女川原子力発電所2号炉審査資料	
資料番号	02DS-2-1(改4)
提出年月日	2024年2月9日

女川原子力発電所2号炉
設置許可基準規則等への適合性について
(所内常設直流電源設備(3系統目))

2024年2月
東北電力株式会社

本資料においては、女川原子力発電所 2 号炉の所内常設直流電源設備（3 系統目）に関する「実用発電用原子炉及びその附属施設の位置、構造及び設備の基準に関する規則」への適合方針を説明する。

第 1.1.7-8 図 重大事故等対処設備配置及び保管場所図 (その 8)

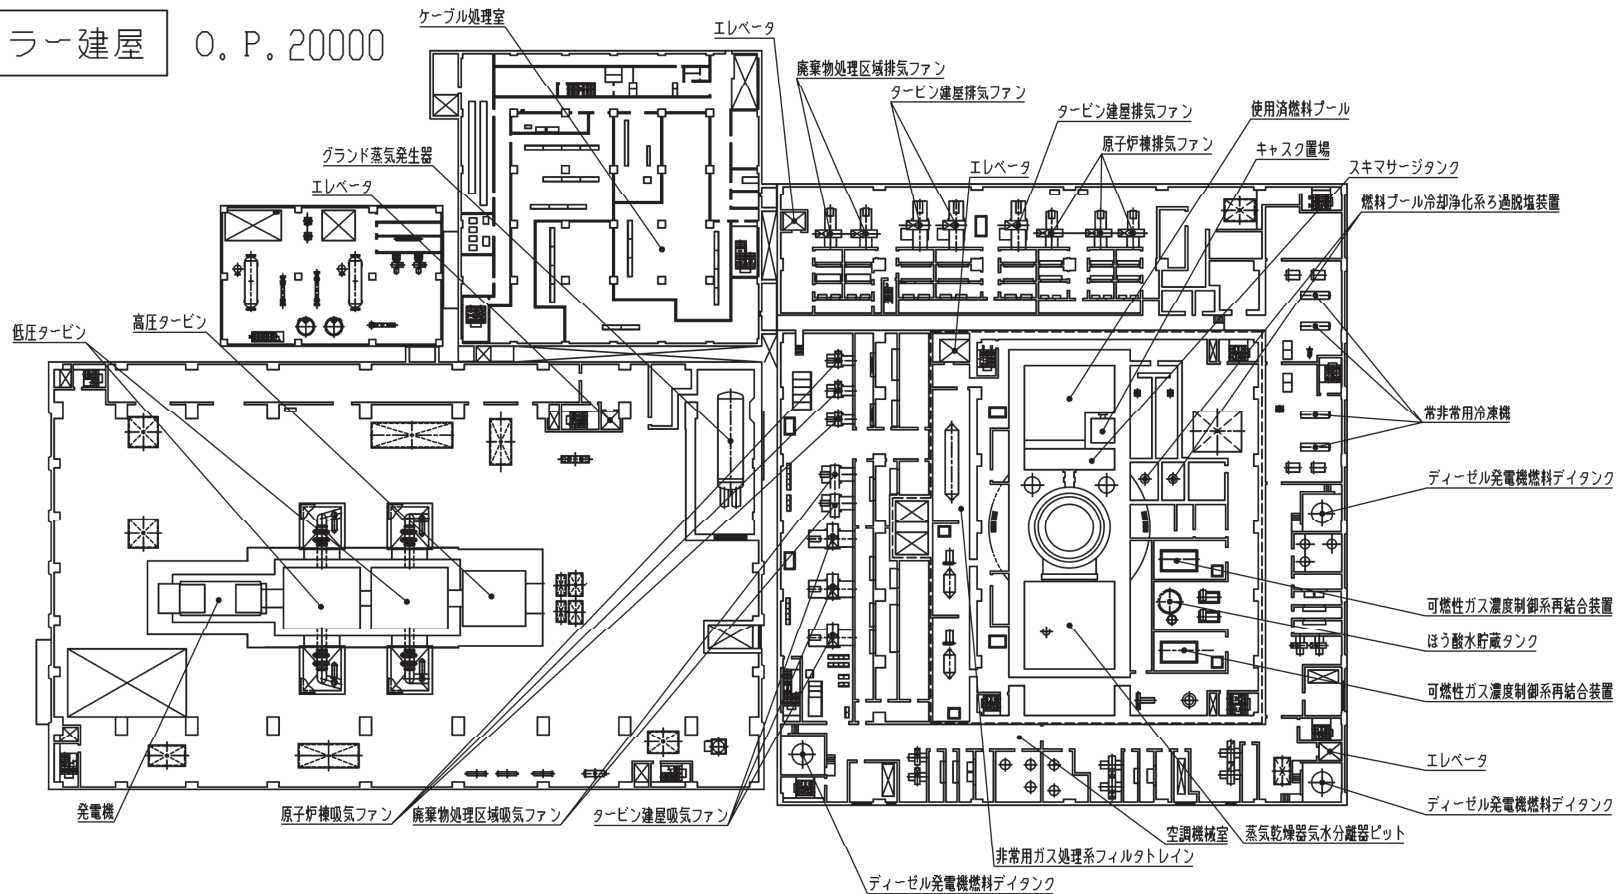
「第 1.1.7-8 図 重大事故等対処設備配置及び保管場所図（その 8）」を以下のとおり変更する。

第5.5-2図 原子炉冷却材圧力バウンダリを減圧するための設備系統概要図（可搬型代替直流電源設備による主蒸気逃がし安全弁機能回復）

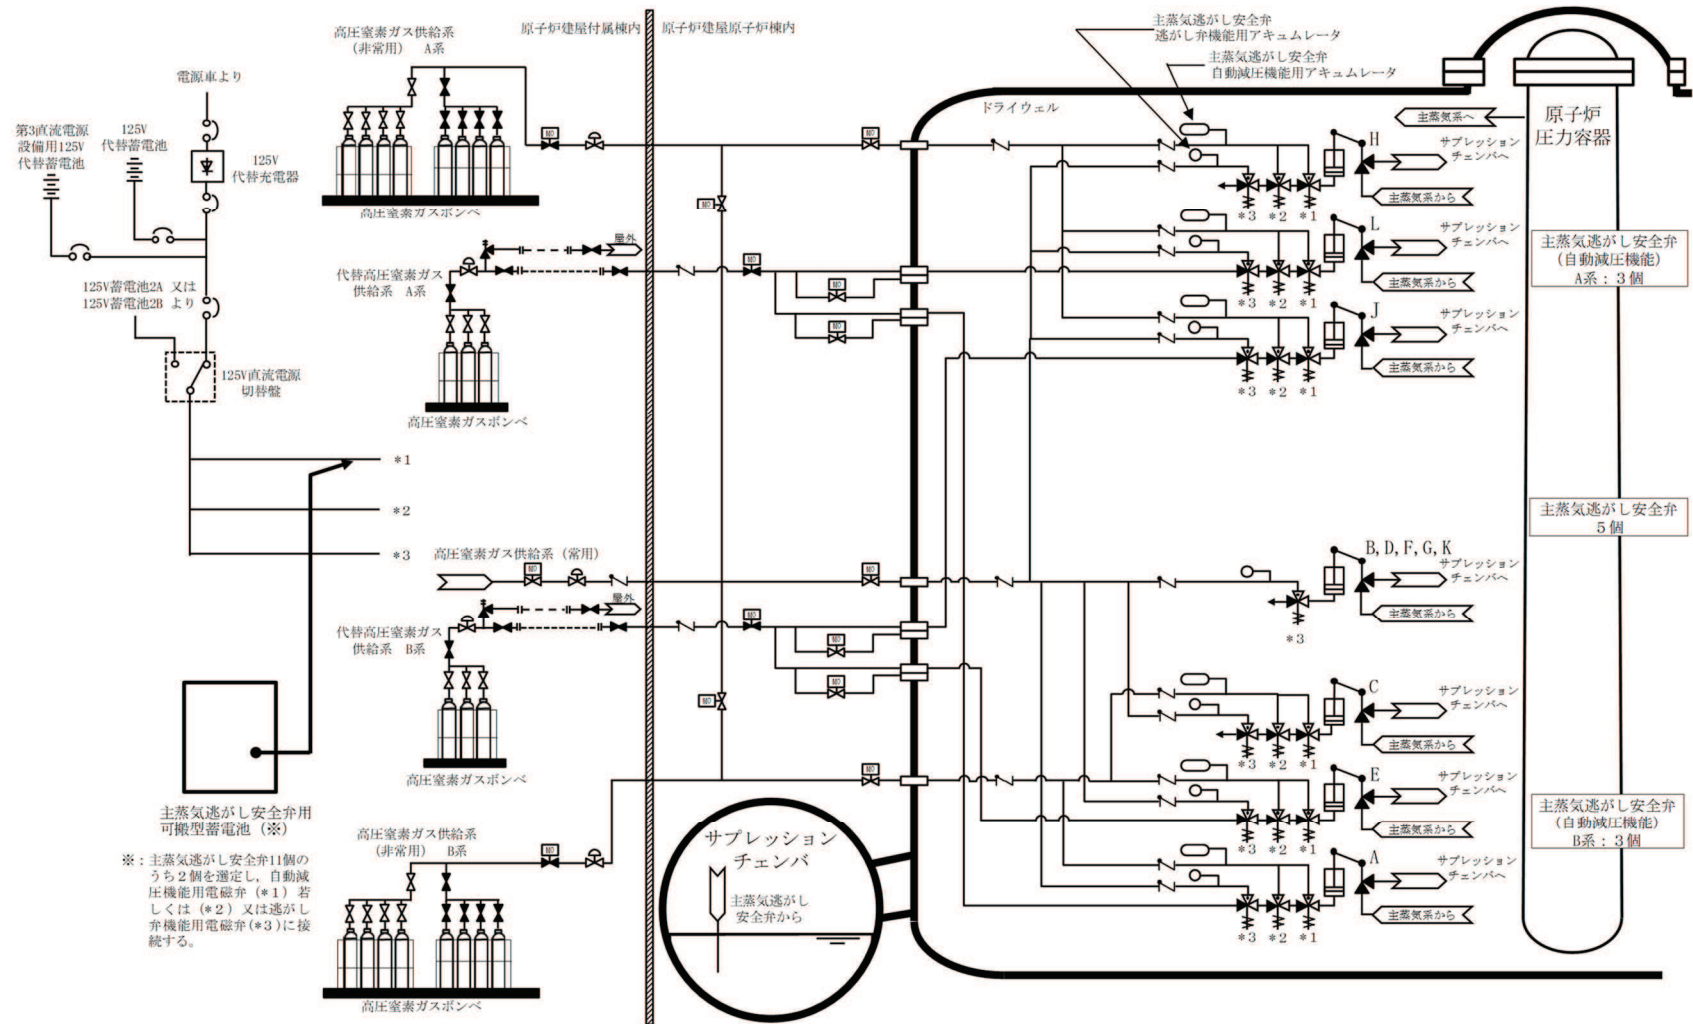
「第 5.5-2 図 原子炉冷却材圧力バウンダリを減圧するための設備系統概要図（可搬型代替直流電源設備による主蒸気逃がし安全弁機能回復）」，

「第 5.5-3 図 原子炉冷却材圧力バウンダリを減圧するための設備系統概要図（主蒸気逃がし安全弁用可搬型蓄電池による主蒸気逃がし安全弁機能回復）」を以下のとおり変更する。

第 6.4-3 図 計装設備（重大事故等対処設備）系統概要図（3）（計器電源喪失時に使用する設備）

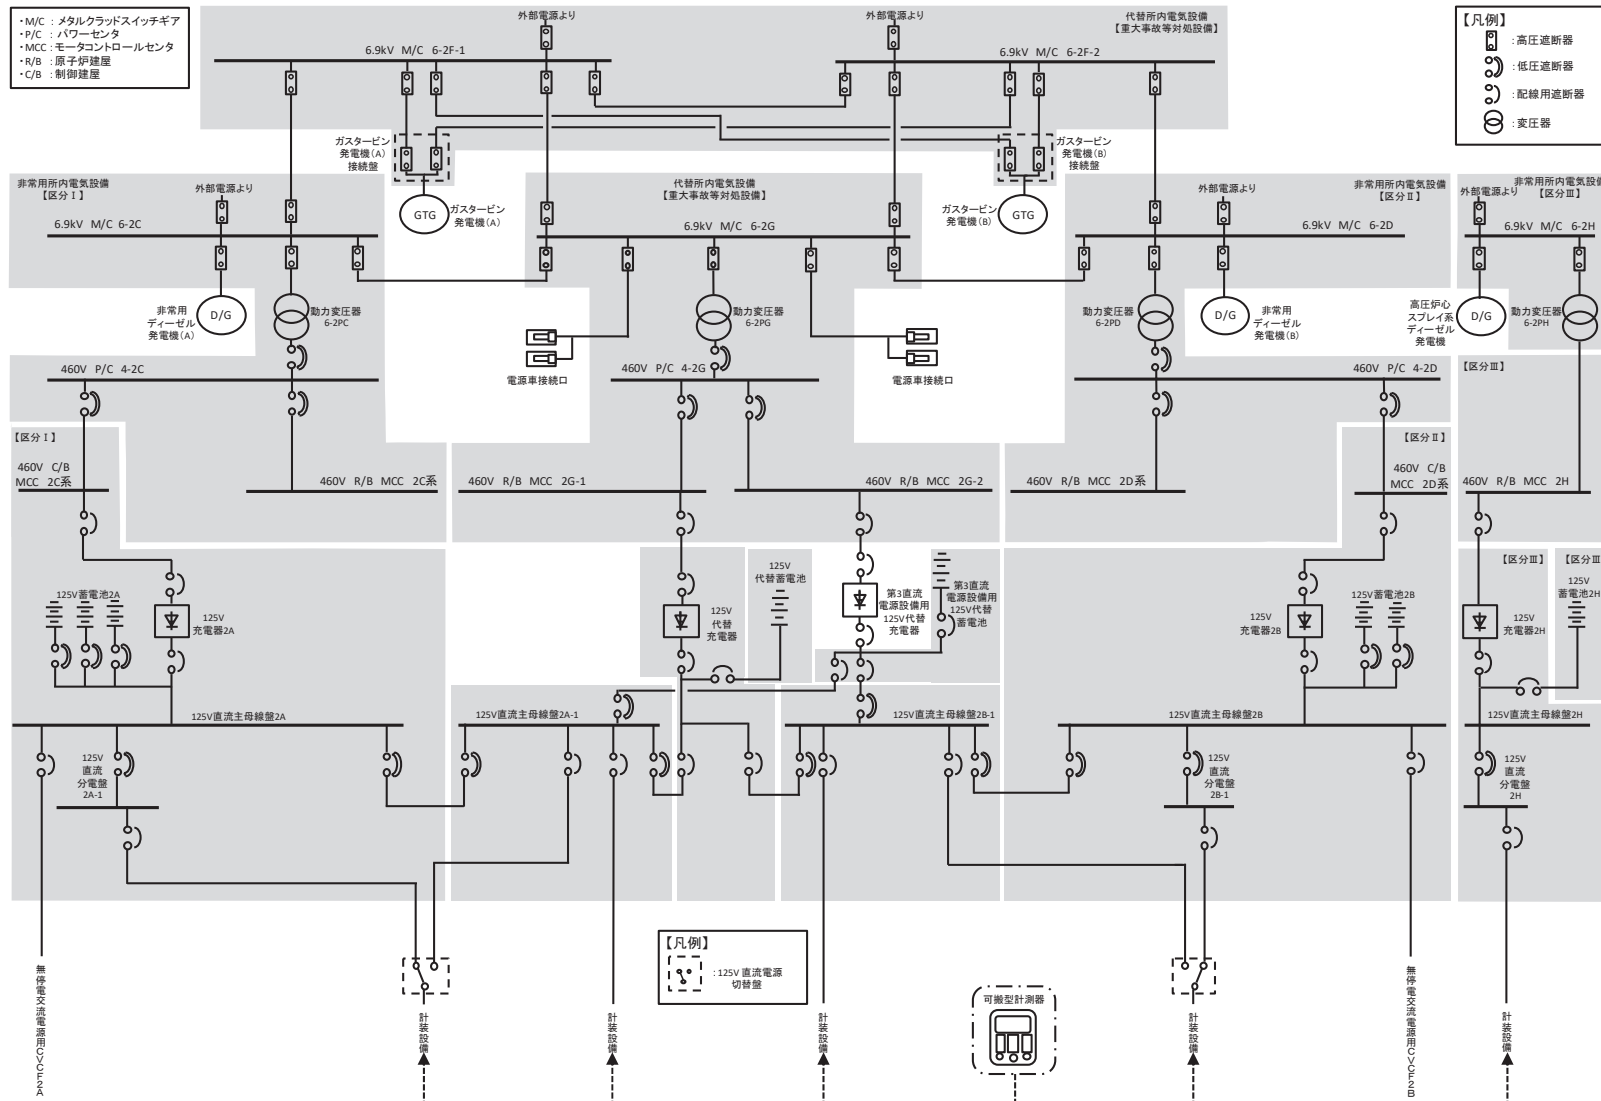
「第 6.4-3 図 計装設備（重大事故等対処設備）系統概要図(3)（計器電源喪失時に使用する設備）」，「第 6.4-4 図 計装設備（重大事故等対処設備）系統概要図(4)（計器電源喪失時に使用する設備）」を以下のとおり変更する。

第 8.3-5 図 遮蔽設計区分概略図 (二階)

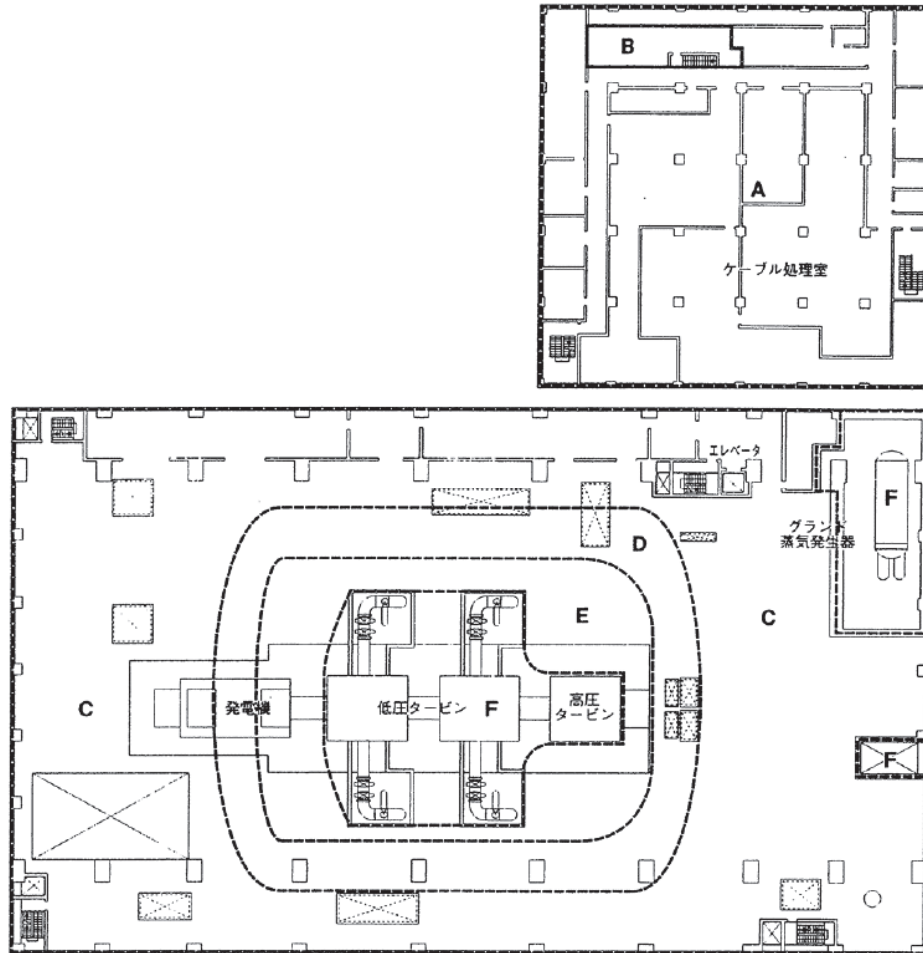
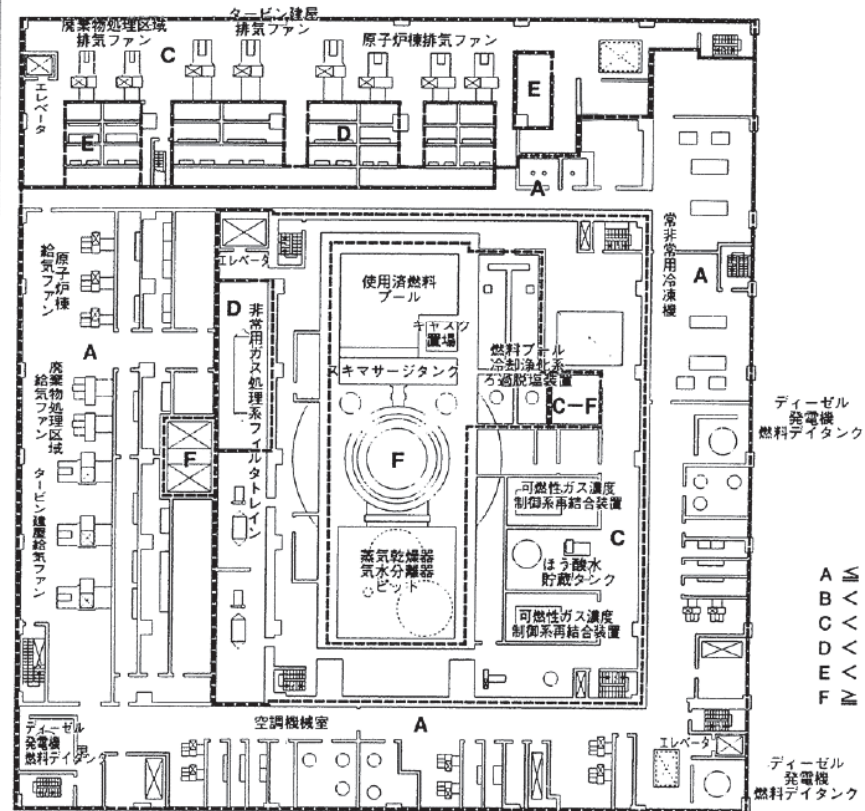
「第 8.3-5 図 遮蔽設計区分概略図（二階）」を以下のとおり変更する。

第 10.2-9 図 代替電源設備系統概要図 (所内常設直流電源設備 (3 系統目) による給電) (第 3 直流電源設備用 125V 代替蓄電池による給電)

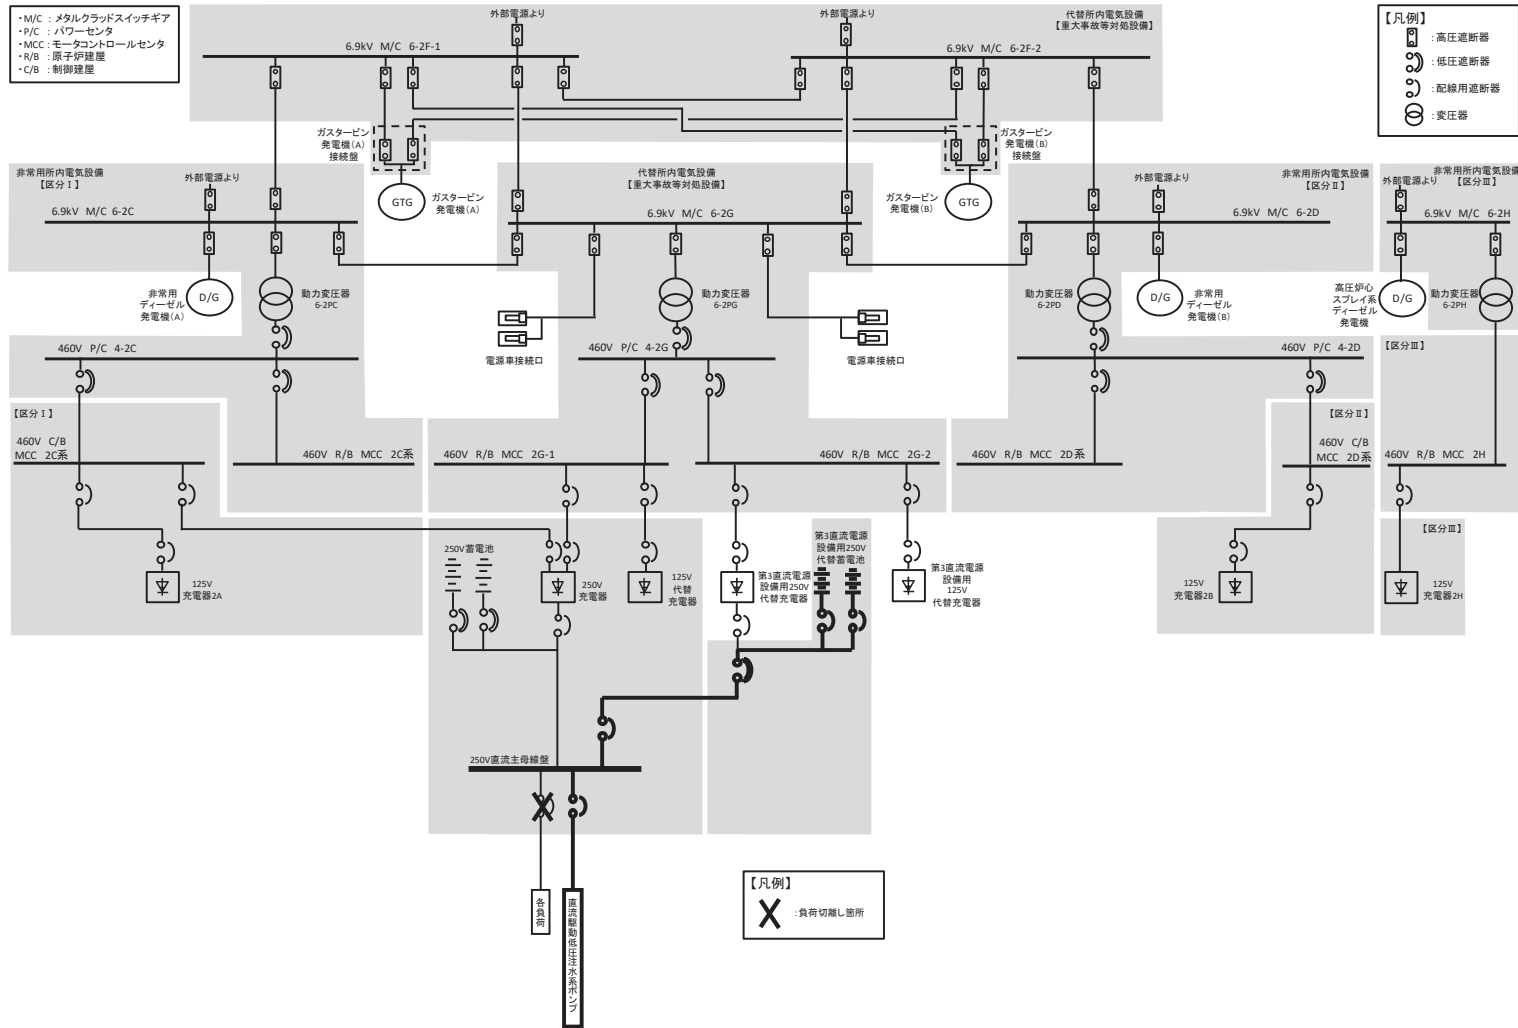
要図（代替所内電気設備による給電）」を以下のとおり変更し、「第 10.2-9 図 代替電源設備系統概要図（所内常設直流電源設備（3 系統目）による給電）（第 3 直流電源設備用 125V 代替蓄電池による給電）」、「第 10.2-10 図 代替電源設備系統概要図（所内常設直流電源設備（3 系統目）による給電）（第 3 直流電源設備用 250V 代替蓄電池による給電）」を以下のとおり追加する。
